2025_CBS_09206 OMV_2024161184 R - aanvraag omgevingsvergunning voor de reconversie en de exploitatie van de site 't Boerenhof tot het nieuwe ontmoetingscentrum Giedon - met openbaar onderzoek - Gentstraat en Onze Lieve Vrouwdreef, 9041 Gent - Vergunning

Beslissing: Goedgekeurd in besloten vergadering van 23 oktober 2025

De aanvraag betreft de reconversie en de exploitatie van de site 't Boerenhof tot het nieuwe ontmoetingscentrum Giedon.

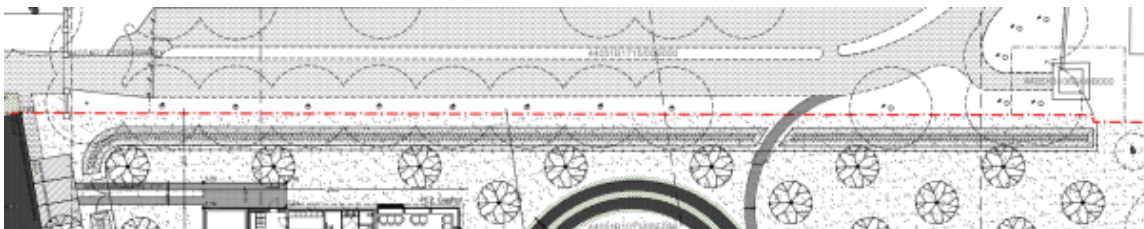
Gezien de ecologische en historische waarde van de aanwezige bomen en de intensiteit van de werken in hun nabijheid, wordt deze aanvraag enkel gunstig geadviseerd op voorwaarde da een boombeschermingsplan wordt opgemaakt door een erkende European Tree Worker, European Tree Technician of European Tree Manager voorafgaand de aanvang van de werken. De maatregelen zoals gestipuleerd in dit boombeschermingsplan zijn strikt na te leven. Het

boombeschermingsplan moet vóór de start van de werken worden bezorgd aan de groendienst via groendienst@stad.gent.

Gezien het ontbreken van een boombeschermingsplan worden onderstaande voorwaarden, om de impact van de aanleg op de toekomstverwachtingen van het bomenbestand te beperken, opgelegd:

b. Fietsenstallingen

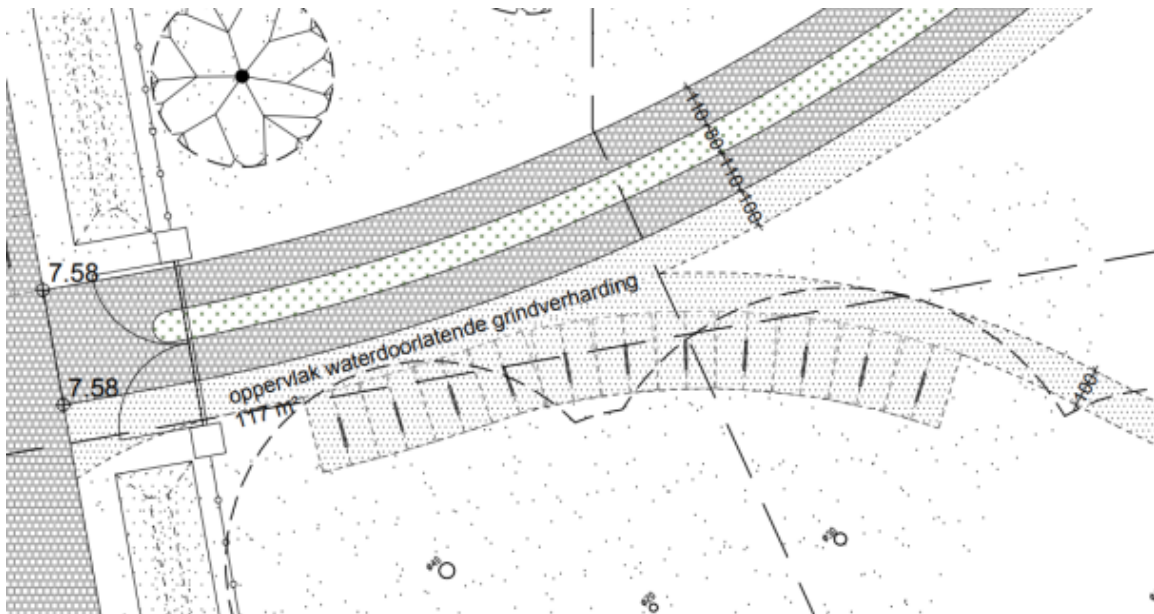
Er worden fietsenstallingen geplaatst binnen de kroonprojecties van te behouden bomen. Deze moeten uitgevoerd worden met een zuigwagen en boomgranulaat of moeten qua inplanting aan de andere kant van het pad voorzien worden.

Deze moeten uitgevoerd worden door middel van een zuigwagen en aangelegd worden met boomgranulaat of moeten qua inplanting aan de andere kant van het pad voorzien worden. Dit wordt aangeduid op het nieuwe inplantingsplan.

Extra oprit voorbehouden voor tourbussen:

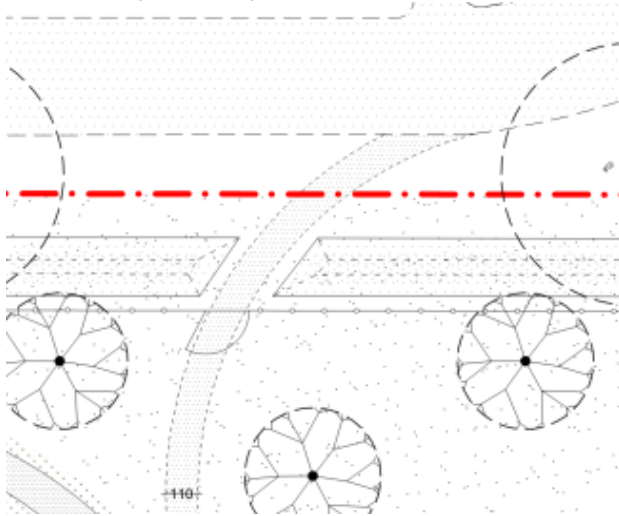
De materialisatie voor de toegang voor tourbussen, nu getekend in grindgazon, dient afgesproken te worden met de dienst Wegen Bruggen en Waterlopen (wegen@stad.gent).
